放射性廃棄物処理場の設計及び工事の計画の認可申請

(その4) 申請概要等

【審査会合資料 (案)】

1. 第 398 回核燃料施設等の新規規制基準適合性に係る審査会合（令和 3 年 3 月 15 日）論点回答

図 1 評価概要図

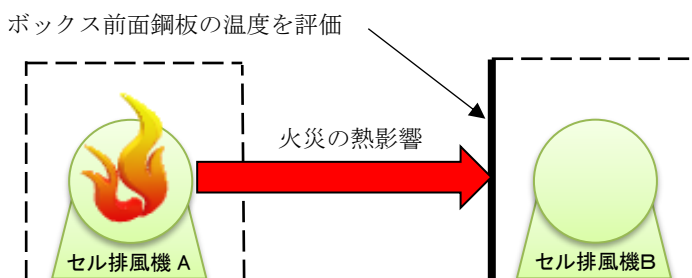
- セル排風機に設けるボックスについて、火災発生時に隣接するセル排風機及び自動消火設備に影響がないことの定量的（時間経過、温度評価等）な結果を示すこと。

セル排風機で火災が発生した場合に、隣接するセル排風機及びセル排風機に設ける自動消火設備への影響について、原子力発電所の外部火災影響評価ガイドを参考に、評価を実施した。

評価は、図 1 の概要図に示すとおり、セル排風機 A で発生した火災の熱影響について、隣接するセル排風機 B を覆うボックス前面鋼板の温度を評価した。なお、評価に当たっては、保守的な評価とするため、自動消火設備による消火及びセル排風機 A のボックスの熱遮蔽は考慮せず、セル排風機 A に内蔵している可燃物（潤滑油）全量が燃焼した場合の評価とした。

評価の結果、燃焼終了時点（燃焼継続時間経過時）でのボックス前面鋼板の温度は約 87℃～約 97℃であり、ボックス内部に設置されている電動機の耐熱温度（120℃）を超えないため、セル排風機が隣接するセル排風機の火災により機能を喪失することはない。また、自動消火設備の火災感知器についても、感知温度（120℃）を超えないため、自動消火設備が誤作動することはない。

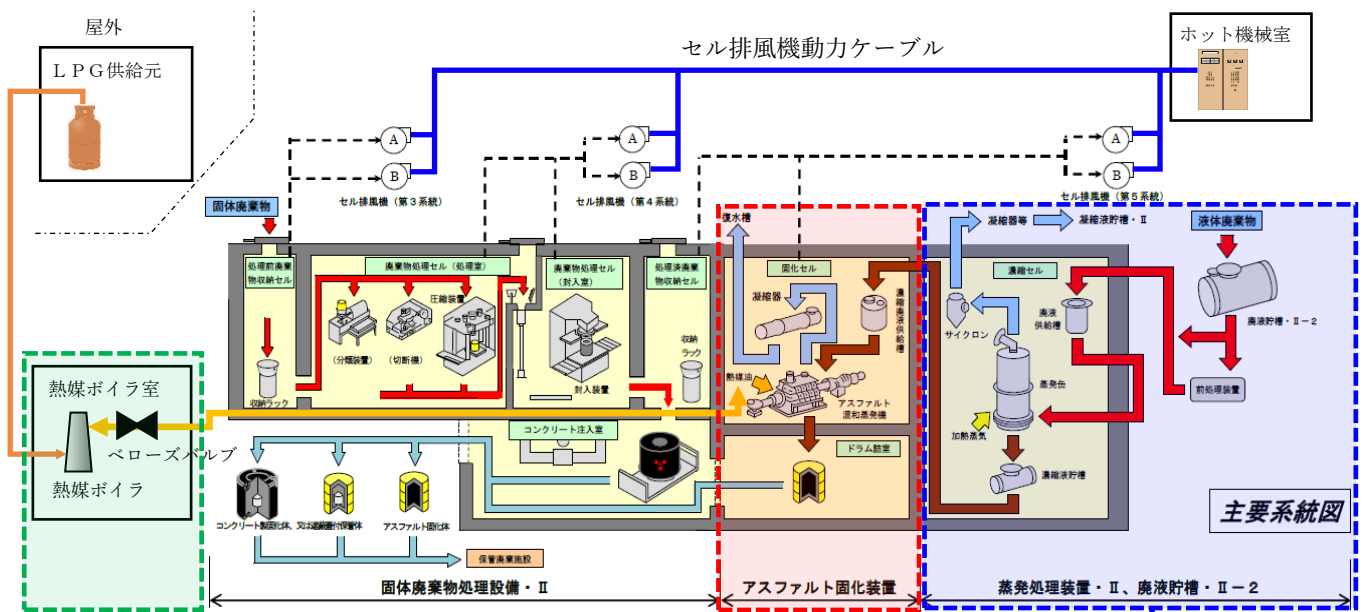
- ▶ アスファルトの冷却について、200℃で水噴霧消火設備を手動起動で対応することについて、自然発火を防止できる根拠を時間や温度変化等定量的に示すこと。また、200℃等の温度について妥当性を示すこと。
- ▶ 水噴霧消火設備の自動起動についても、設工認とすることや消火栓ポンプ、局所排気装置の設工認申請書との位置づけについて整理して説明すること。
- ▶ 水噴霧消火設備に対し、ドラム缶の冷却と消火を期待しているが、感知から消火に係る流れの中で、設備対応するところ、運用に頼るところを体系的に整理し、設備については、その能力や信頼性も含め、全体としての実効性について説明すること。

アスファルト固化装置の運用を停止するため、冷却のための水噴霧消火設備は不要となる。
